Брюксел, 20.10.2015 г.
COM(2015) 512 final

ANNEX 1 – PART 2/2

Предложение за решение на Съвета

относно позицията, която да бъде зета от името на Европейския съюз в рамките на Административния комитет за Конвенцията ТИР по отношение на предложението за изменение на Митническата конвенция относно международния превоз на стоки под покритието на карнети ТИР

Скица № 9.4

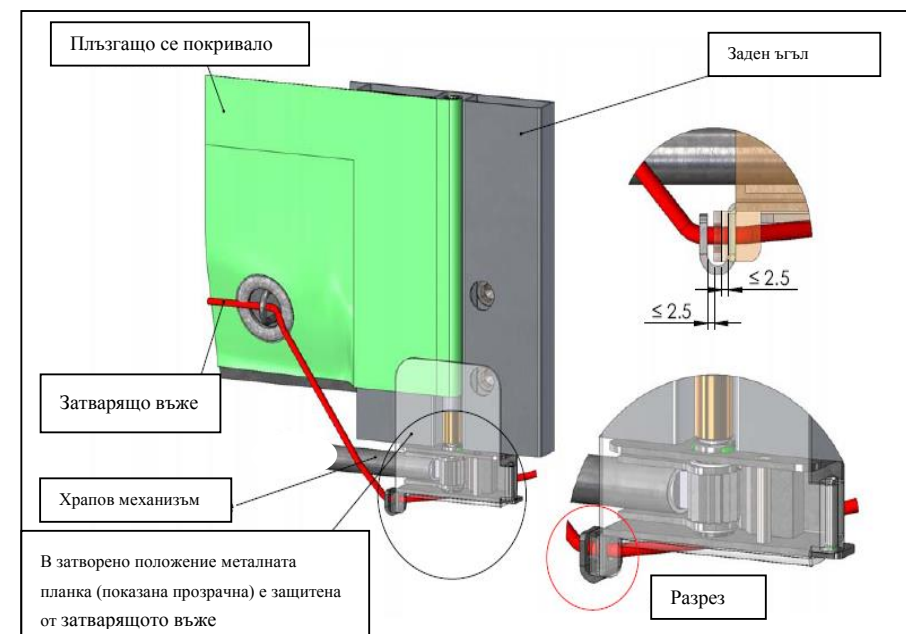
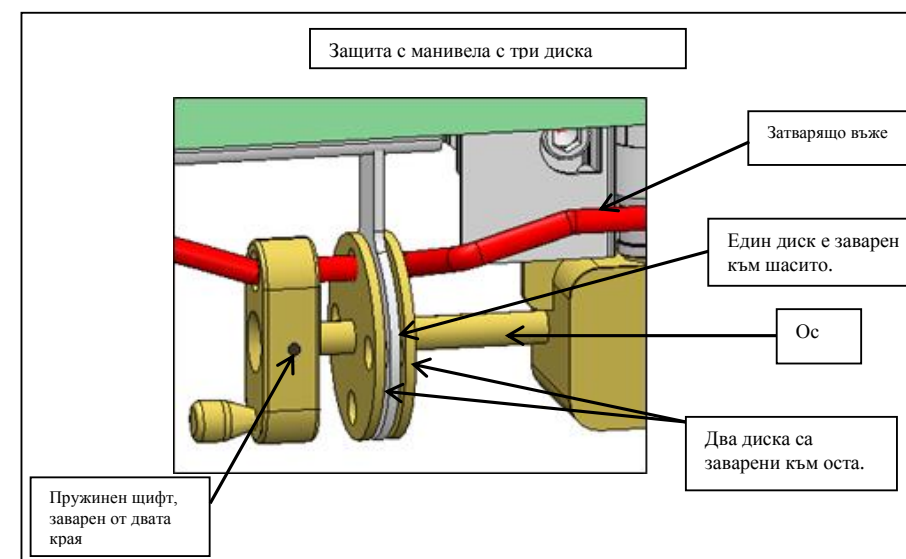
Съществуващата скица № 9 се заменя със следната:

За опъване на плъзгащите се покривала в хоризонтална посока се използва храпов механизъм (обикновено в задния край на контейнера). В тази скица се показват два примера — а) и б), за възможни начини за защита на храповия механизъм или предавателната кутия.

а) Защита на храповия механизъм

б) Защита на предавателната кутия

Скица № 9.5

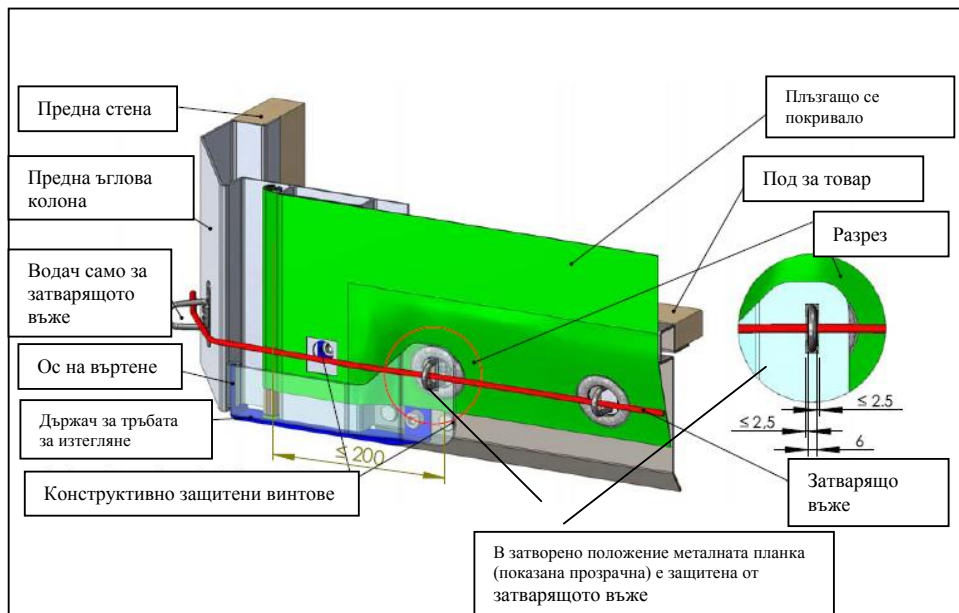
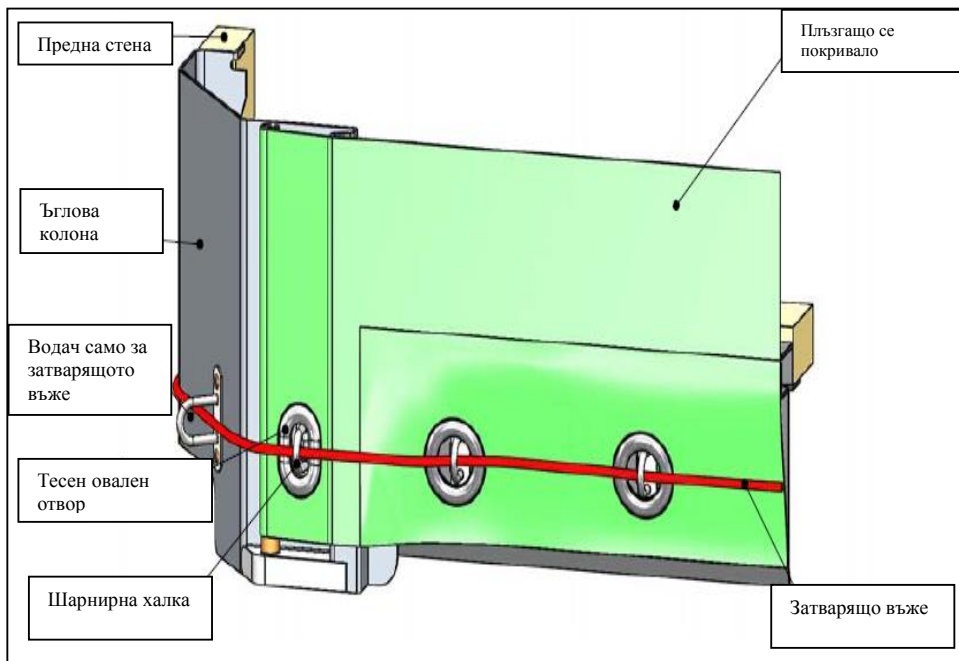
За закрепване на плъзгащото се покривало към другата страна (обикновено предната страна на контейнера), може да се използват следните системи — а) или б).

а) Метална планка

б) Тесен овален отвор, система срещу повдигане за тръбата за обтягане

Скица № 10

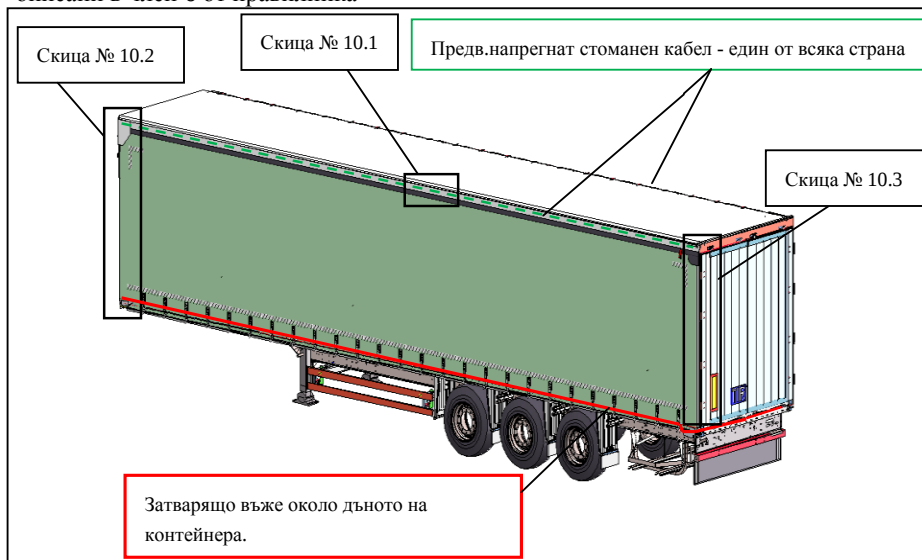
След новата скица № 9 се вмъква:

Тази скица показва пример за контейнер с посочване на важните изисквания, описани в член 6 от правилника

Скица № 10.1

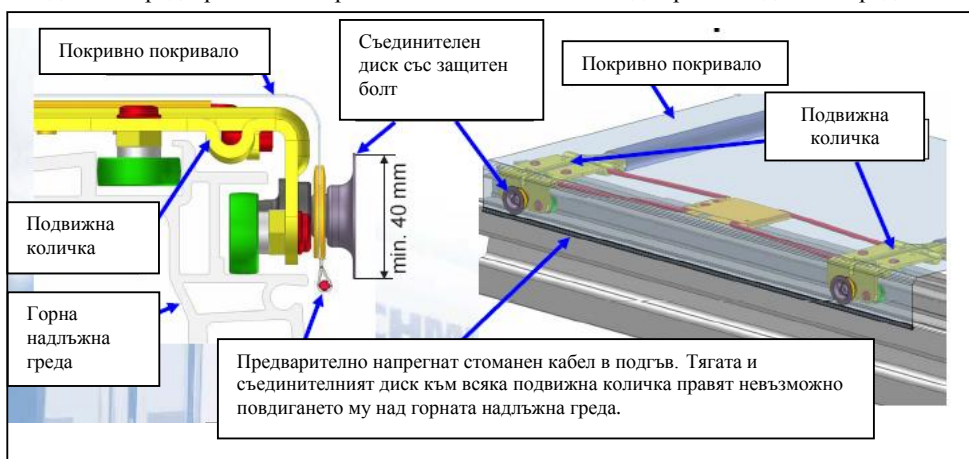
Два предварително напрегнати стоманени кабела, положени в подгъв, се закрепват към всяка страна на контейнера. Този предварително напрегнат стоманен кабел е фиксиран към предната и задната част на каросерията (вж. скици № 10.2 и № 10.3). Тягата и съединителният диск към всяка подвижна количка правят невъзможно повдигането на подгъва с предварително напрегнатия стоманен кабел над горната надлъжна греда.

Скица № 10.2

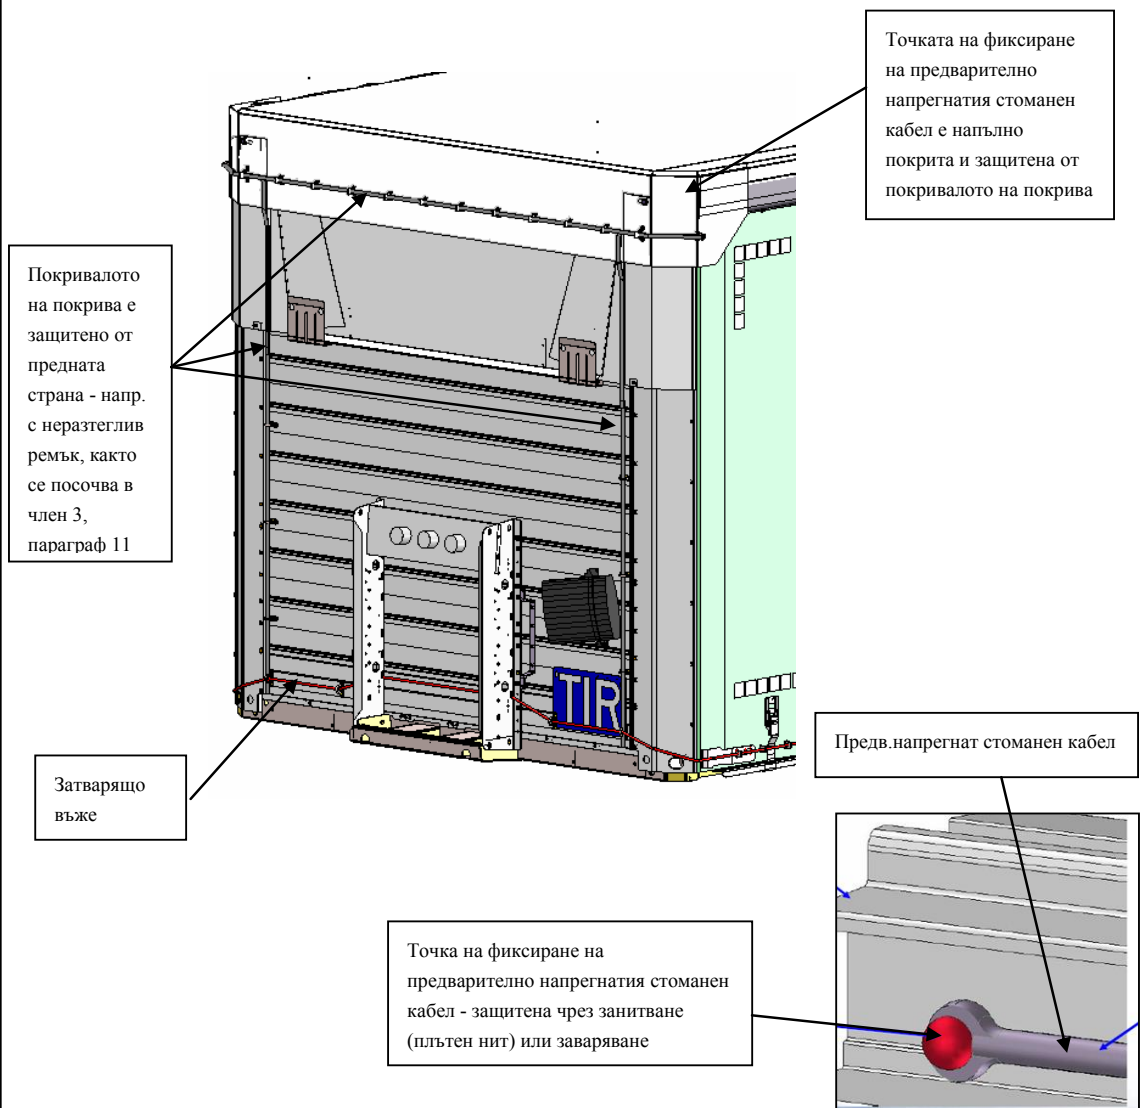
Покривалото на подвижния покрив трябва да се застъпва с твърдата част на покрива в предната страна на контейнера, така че покривалото да не може да бъде изтеглено над горния край на горната надлъжна греда.
